改善箇所説明図

ステンレスメッシュブレーキホース

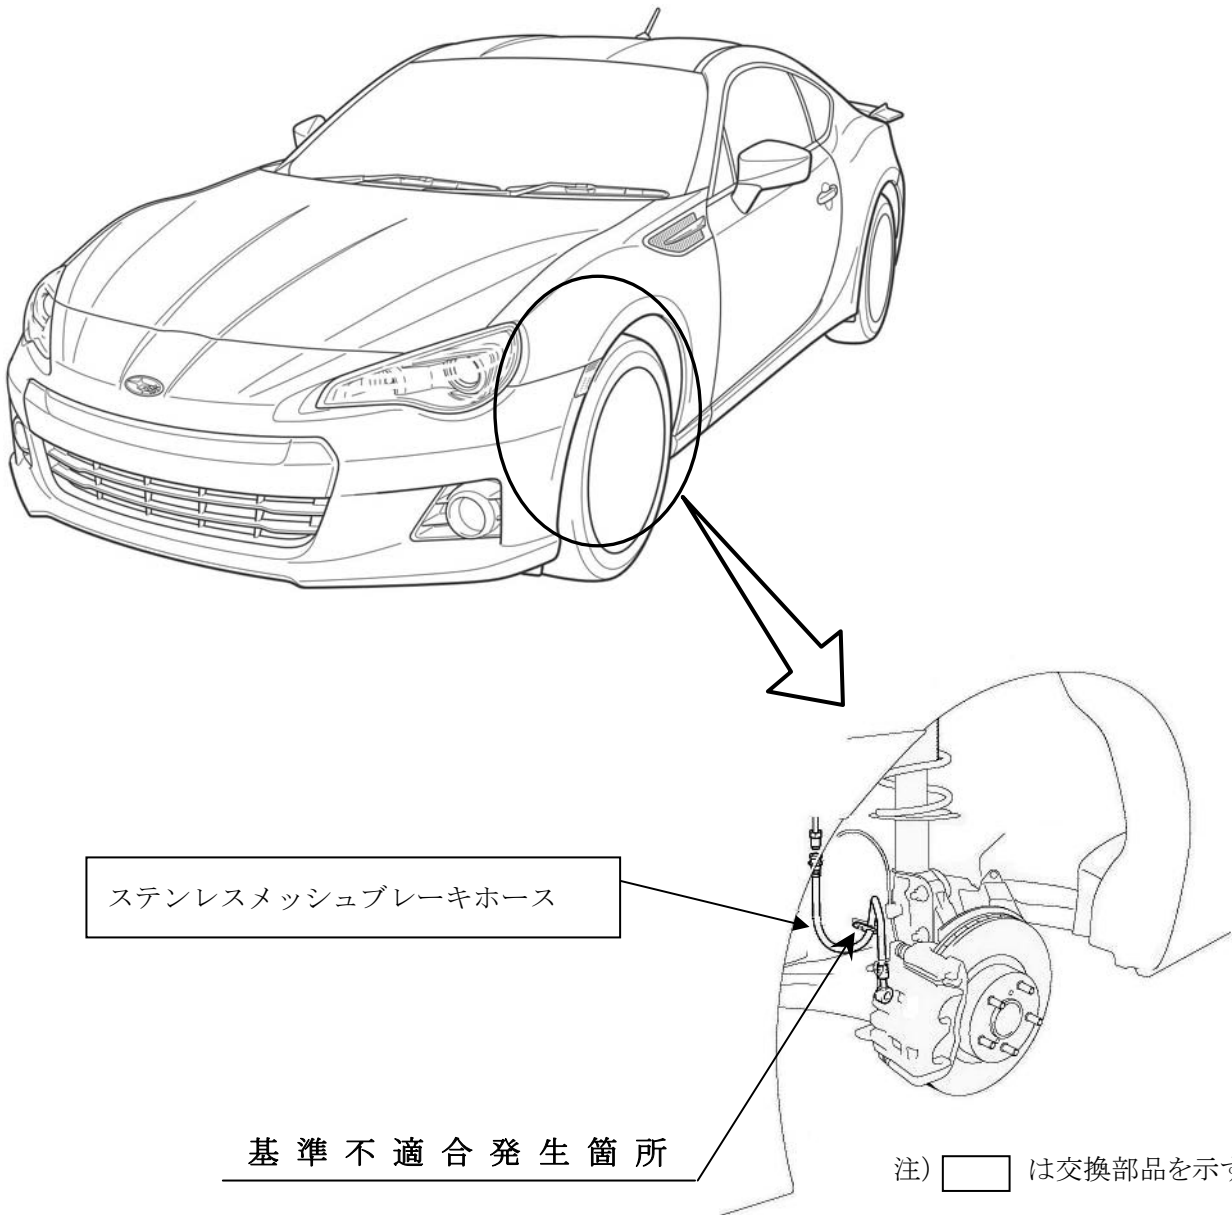
基準不適合発生箇所

後付け用品のステンレスメッシュブレーキホースにおいて、固定金具付近に想定を超える応力が集中し、損傷することがある。そのまま使用を続けると、損傷が進行しブレーキ液が漏れ、ブレーキ警告灯が点灯し、最悪の場合、制動力が低下するおそれがある。

装着されている後付け用品を確認し、該当製品(部品番号 ST26550AS000)が装着されている場合は、ゴム製ブレーキホースに交換する。
